Bescheid

über die Änderung und Ergänzung der
allgemeinen bauaufsichtlichen Zulassung
vom 6. Mai 2013

Z-33.84-1446

Wärmedämm-Verbundsystem "EKOMIX" nach ETA-12/0094

Anlage 7

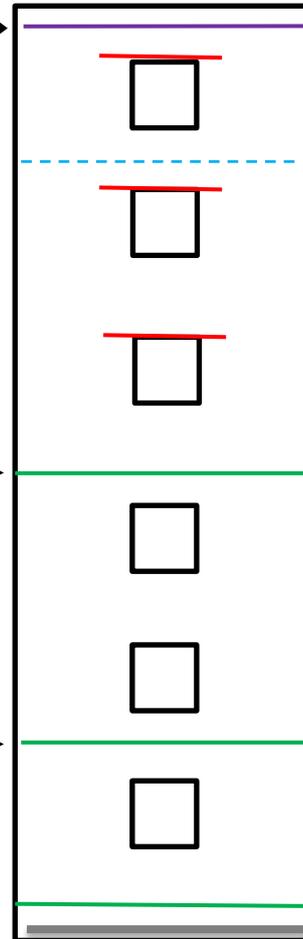
Für schwerentflammbare WDVS mit bis zu 250 mm dicken EPS-Platten müssen zusätzlich zu den in Abschnitt 4.6.2 enthaltenen Bestimmungen folgende konstruktiven Maßnahmen gegen eine Brandeinwirkung von außen ausgeführt werden (siehe Anlage 7):

1. ein Brandriegel an der Unterkante des WDVS bzw. maximal 90 cm über Geländeoberkante oder genutzten angrenzenden horizontalen Gebäudeteilen (z. B. Parkdächer u. a.).

2. ein Brandriegel in Höhe der Decke des 1. Geschosses über Geländeoberkante oder angrenzenden horizontalen Gebäudeteilen nach Nr. 1, jedoch zu dem darunter angeordneten Brandriegel mit einem Achsabstand von nicht mehr als 3 m. Bei größeren Abständen sind zusätzliche Brandriegel einzubauen.

3. ein Brandriegel in Höhe der Decke des 3. Geschosses über Geländeoberkante oder angrenzender horizontaler Gebäudeteile nach Nr. 1, jedoch zu dem darunter angeordneten Brandriegel mit einem Achsabstand von nicht mehr als 8 m. Bei größeren Abständen sind zusätzliche Brandriegel einzubauen.

4. weitere Brandriegel an Übergängen der Außenwand zu horizontalen Flächen (z. B. Durchgänge, -fahrten, Arkaden), soweit diese in dem durch einen Brand von außen beanspruchten Bereich des 1. bis 3. Geschosses liegen.

Die Brandriegel müssen folgende Anforderungen erfüllen:

- Höhe ≥ 200 mm,
- nichtbrennbare Mineralwolle-Lamellenstreifen, Baustoffklasse A1 oder A2 nach DIN 4102-1 bzw. Klasse A1 oder A2 - s1,d0 nach DIN EN 13501-1, nicht glimmend, aus Steinfasern mit einem Schmelzpunkt von mindestens 1000 °C geprüft nach DIN 4102-17, mit einer Rohdichte zwischen 60 und 100 kg/m³,

- mit mineralischem Klebemörtel (Bindemittel: Kalk und/oder Zement) vollflächig angeklebt und
- zusätzlich mit WDVS-Dübeln angedübelt (entweder durch den bewehrten Unterputz hindurch, oberflächenbündig unter dem bewehrten Unterputz oder im Mineralwolle-Lammellendämmstoff versenkt),

- Verdübelung mit zugelassenen WDVS-Dübeln bestehend aus Dübelteller und Hülse aus Kunststoff sowie Spreizelement aus Stahl, Durchmesser des Dübeltellers ≥ 60 mm, Rand- und Zwischenabstände der Dübel: mindestens 10 cm nach oben und unten, maximal 15 cm zu den seitlichen Rändern eines Brandriegel-Streifenelements sowie maximal 45 cm zum benachbarten Dübel.

Weiterhin ist ein Brandriegel (wie vorstehend beschrieben) maximal 1,0 m unterhalb von angrenzenden brennbaren Bauprodukten (z. B. am oberen Abschluss des WDVS unterhalb eines Daches) in der Dämmebene des WDVS anzuordnen. Dieser Brandriegel ist mit einem Klebemörtel vollflächig anzukleben; eine zusätzliche Verdübelung mit zugelassenen WDVS-Dübeln ist jedoch nur auszuführen, wenn sie zur Aufnahme der Lasten aus Winddruck (Windsog) benötigt wird.

Die für schwerentflammbare WDVS in Abschnitt 4.6.2 vorgeschriebenen Maßnahmen im Bereich von Außenwandöffnungen müssen erst oberhalb des Brandriegels nach Nr. 3 ausgeführt werden.

Das applizierte WDVS muss von der Unterkante des WDVS bis mindestens zur Höhe des Brandriegels nach Nr. 3 folgende Anforderungen erfüllen:

- Mindestdicke des Putzsystems (Oberputz + Unterputz) von 4,5 mm,
- an Gebäudeinnenecken sind in den bewehrten Unterputz Eckwinkel aus Glasfasergewebe, Flächengewicht $\geq 280 \text{ g/m}^2$ und Reißfestigkeit $>2,3 \text{ kN/5 cm}$ (im Anlieferungszustand) einzuarbeiten.
- Verwendung von EPS mit einer Rohdichte max. 20 kg/m^3 und
- Verwendung eines Armierungsgewebes mit einem Flächengewicht von $\geq 150 \text{ g/m}^2$
